Mission régionale d'autorité environnementale
BOURGOGNE - FRANCHE - COMTÉ

**Avis de la Mission Régionale d'Autorité environnementale
de Bourgogne-Franche-Comté
sur le projet de construction d'un entrepôt logistique
au sein de la zone d'activités de l'aire de Villeroy
sur la commune de Fouchères (89)**

N °BFC-2022-3546

Localisation du site du projet (cf. p.23 de l'étude d'impact)

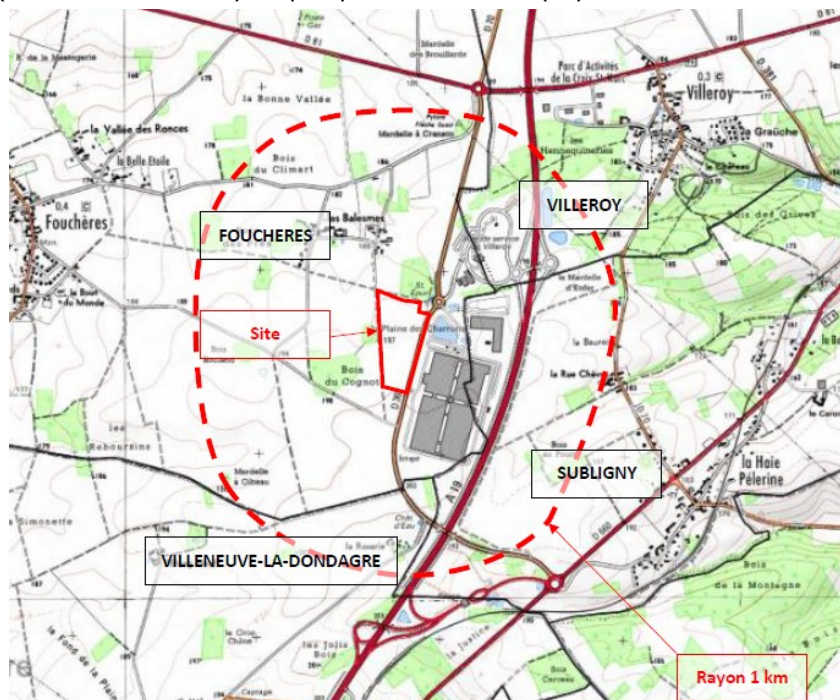
Le site du projet est entouré à l'est par la RD369, puis le site logistique de Renault Villeroy et le bassin de rétention de la zone d'activités, au sud par une parcelle destinée à accueillir les bâtiments industriels de la société PEBIX (en cours de construction), à l'ouest et au nord par des chemins d'exploitation puis des terrains agricoles (cultures céréalières) et quelques boisements (espaces boisés classés dans le PLUi).
